Oggetto: [ID: 8721] Procedura di Valutazione di Impatto di Impatto Ambientale ai sensi dell'art. 23 del D.Lgs. n. 152/2006 relativa al progetto per la realizzazione ed esercizio di un impianto solare agrivoltaico connesso alla RTN della potenza nominale pari a 38 MWp e potenza in immissione pari a 32,8 MWp, delle relative opere di connessione alla RTN ricadenti nei Comuni di Marta (VT) e Tuscania (VT). Progetto PNIEC

Proponente: EG Ulivo S.r.l.

Trasmissione integrazioni

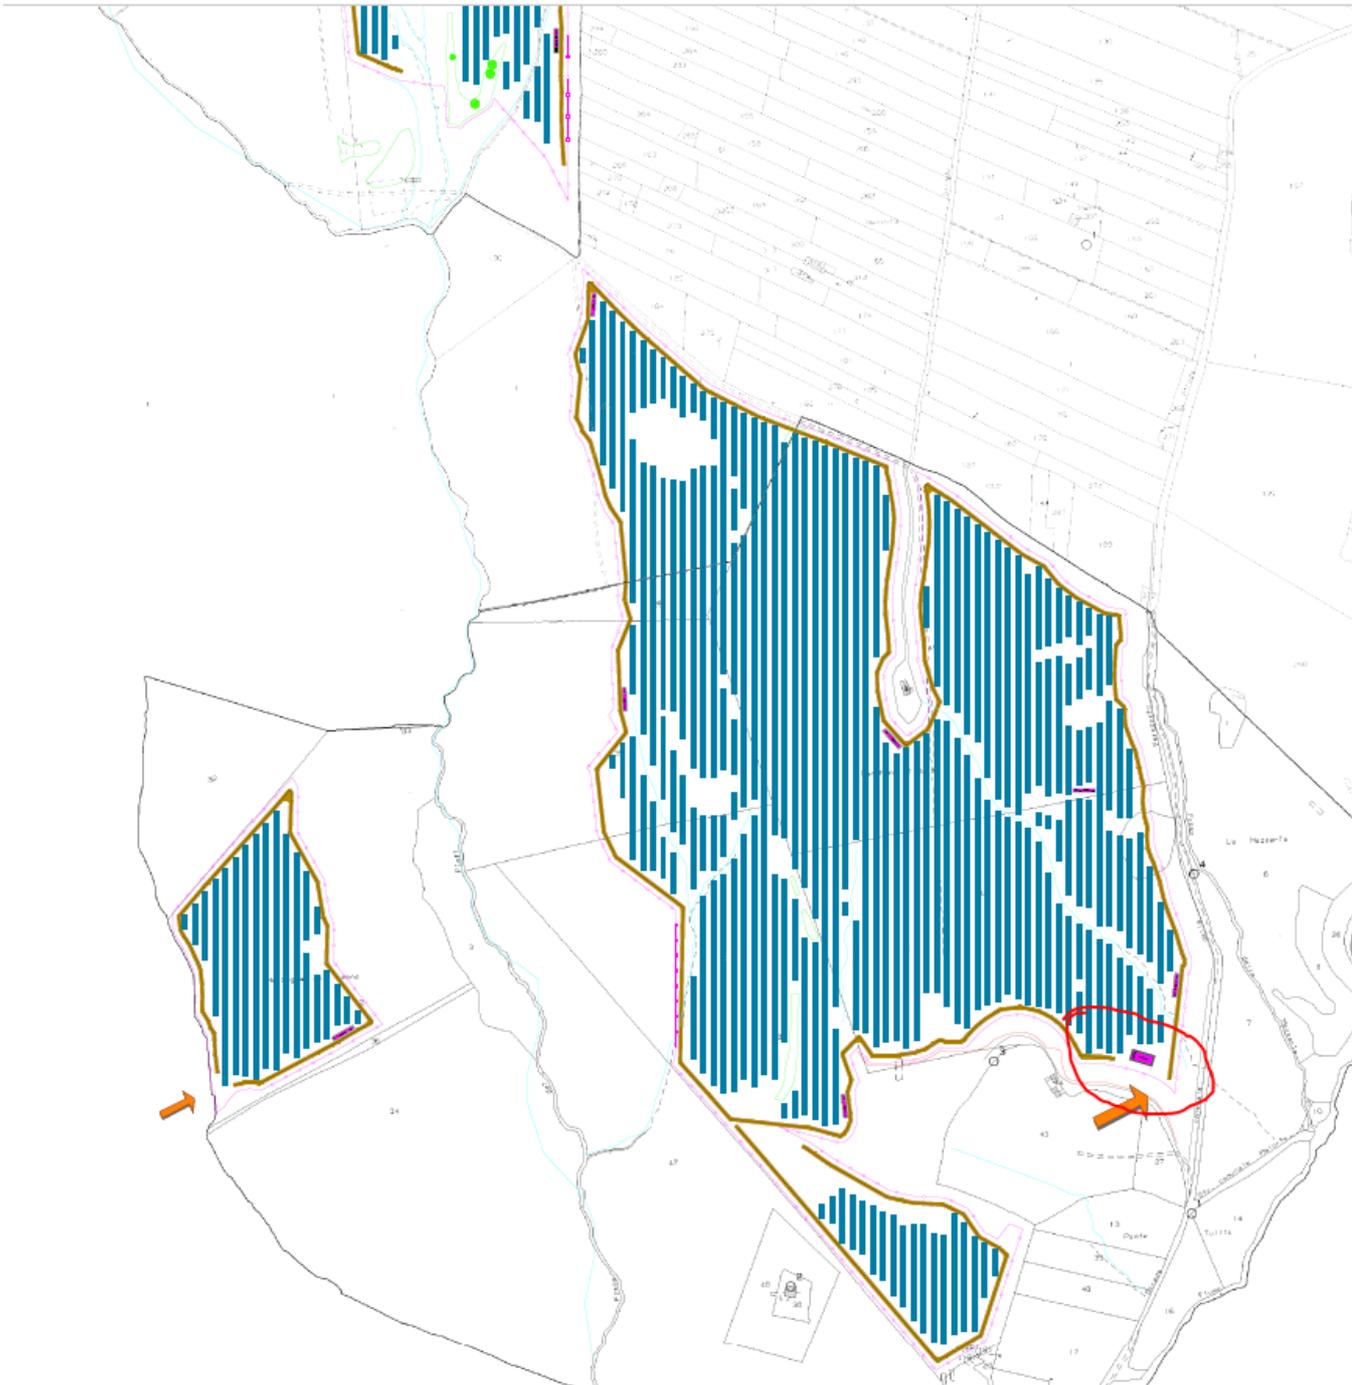
1.5. Specificare nella planimetria dell'area di impianto la posizione e l'ingombro dell'impianto di accumulo".

RISPOSTA: Di seguito un estratto del layout con evidenza del sistema di accumulo nella parte sud-est dell'impianto.

Si segnala che l'impianto di accumulo risulta indicato nelle tavole di layout (su CTR, su ortofoto e catastale) presentate in prima istanza, a cui si rimanda per ulteriori dettagli.

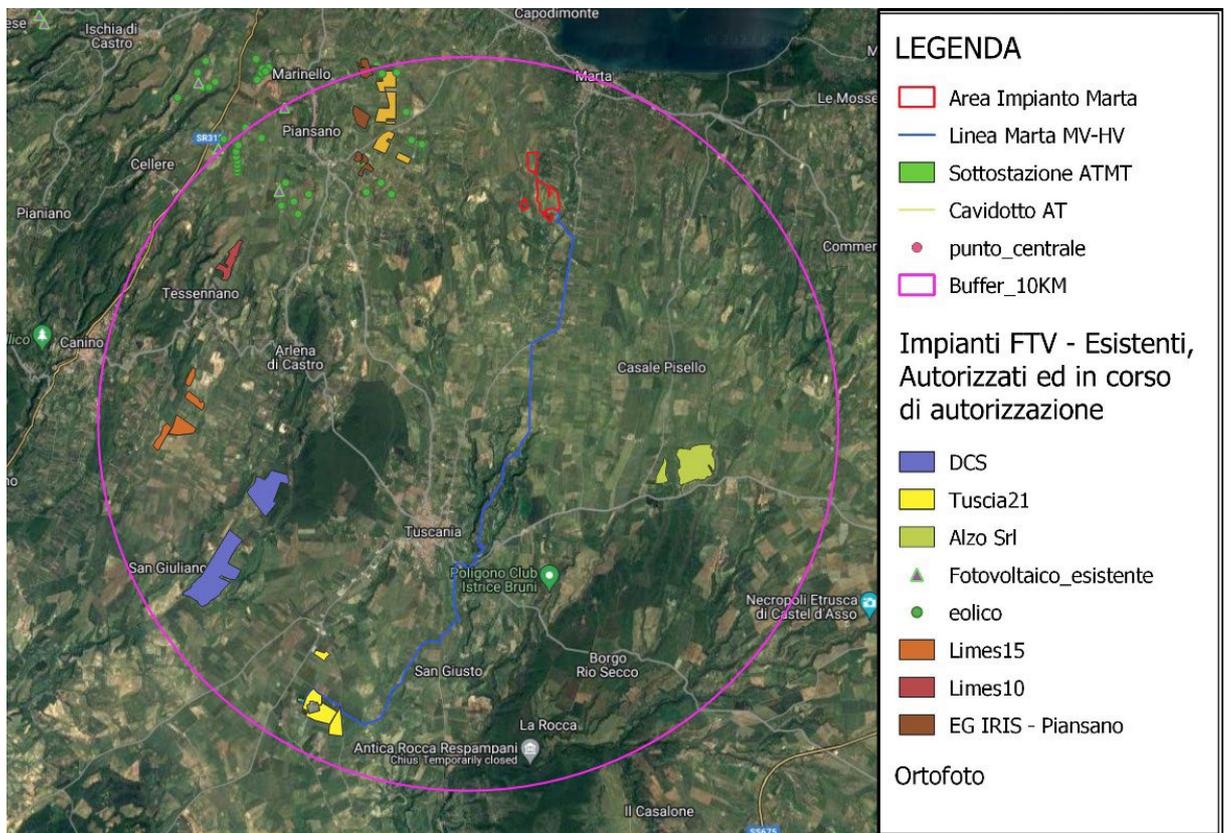
5.a. fornire un documento aggiornato che descriva il possibile effetto cumulativo con altri progetti realizzati, progetti provvisti di titolo di compatibilità ambientale e progetti per i quali i lavori di realizzazione siano già iniziati (Regione Puglia – Det. Dir. Servizio Ecologia 6 giugno 2014);

RISPOSTA: L’analisi di seguito riportata tiene conto della presenza cumulativa di altri impianti in esercizio, in corso di realizzazione o progettazione in zona. Risultano al momento, nel raggio di circa 10 Km dall’Impianto in oggetto, i seguenti impianti:

- Impianto in fase di autorizzato EG IRIS (in marrone) – 34,88 MW
- Impianto autorizzato denominato LIMES 10 (in bordeaux) – 18,395 MW
- Impianto autorizzato denominato DCS (in viola) – 150 MW
- Impianto autorizzato denominato Tuscia 21 (in giallo) – 82 MW
- Impianto autorizzato deonimato Alzo S.r.l. (verde chiaro) – 81,9 MW
- Impianto autorizzato denominato LIMES 15 (in arancio) – 35 MW
- Impianto autorizzato denominato KINGDOM (in ocra) – 49,319 MW

A tal fine, possiamo, in riferimento alla Figura seguente, calcolare la percentuale di occupazione degli impianti previsti, rispetto ad un raggio di 10 km.

Sostanzialmente abbiamo 510 ettari occupati su un totale di 31.400, cioè una **occupazione inferiore all’1,6 % della superficie disponibile.**
